הנדון: סיכום פורום תנועה מס' 2 לשנת 2025

1. ביום ג', 20 במאי 2025 התקיים פורום תנועה מס' 2 לשנת 2025.
2. נוכחות: אלעד ארזי - יו"ר פורום תנועה, קונסטנטין פובטקין- מהנדס המועצה, דוד אלוש - חבר פורום ויועץ תנועה, דביר סויסה- נציג משטרה, יהונתן חבורה – נציג מועצה ענבר אייליג- ס.מהנדס, תמר גבאי - מזכירת הפורום, סאמח אבו ג'אפר- מזכירת הפורום (מחליפה של תמר)
3. מצורפת רשימת משימות להמשך טיפול כפי שהתקבלה במסגרת הפורום הנ"ל.

שרטוט פרויקט מילואות – מתחם גבתון:

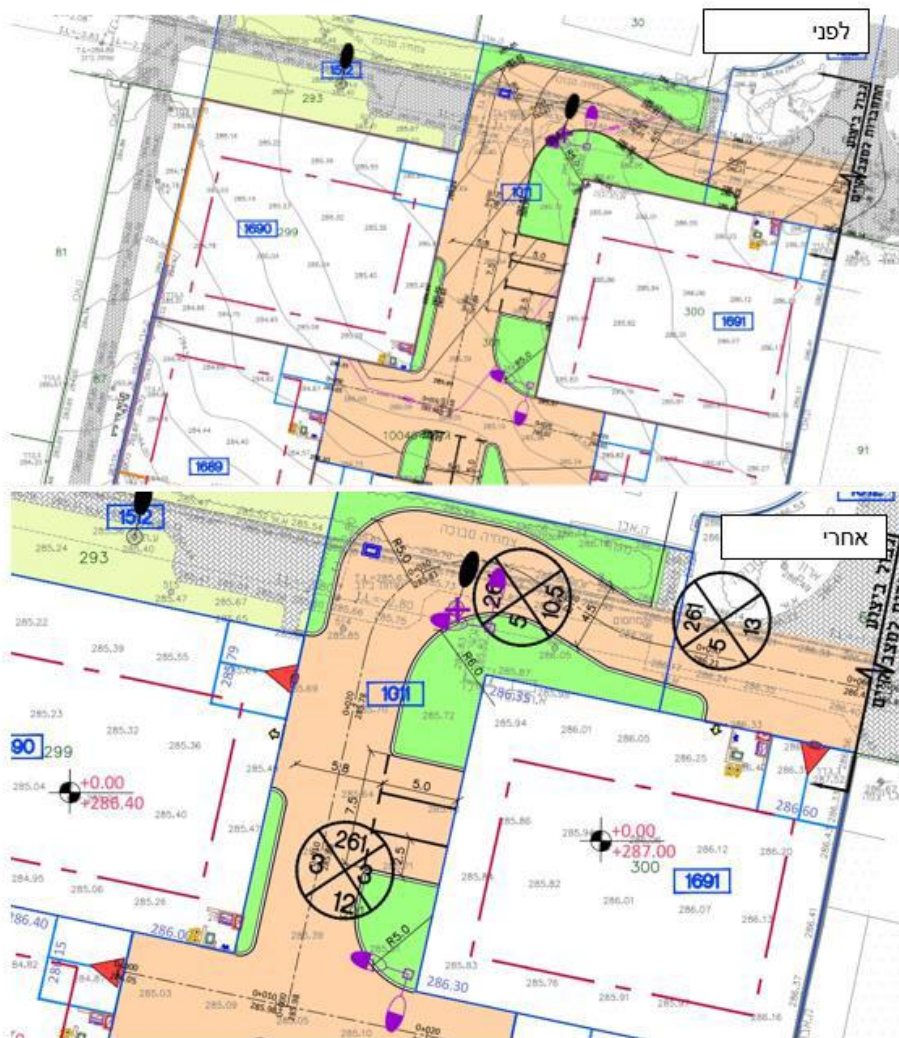
<p>באחריות מח' הנדסה</p>	<p>11: פרויקט מילואות – מתחם גבתון: מהנדס המועצה הציג את הסדרי התנועה במקום. ביתו נמצא בסמוך לעיקול בכביש – לטענתו קיימת סכנה בטיחותית. החלטת הפורום: לשקול הצבת אדנית גדולה להגברת הבטיחות של הנמצאים במקום.</p>
	<p>12: סימון חניית נכה – צבעוני 8 החלטת הפורום: לאחר סיור במקום של יועץ תנועה לא ניתן לסמן חניית נכים במקום עקב קו הפרדה מלא ומרחק פחות מ-12 מ'.</p>
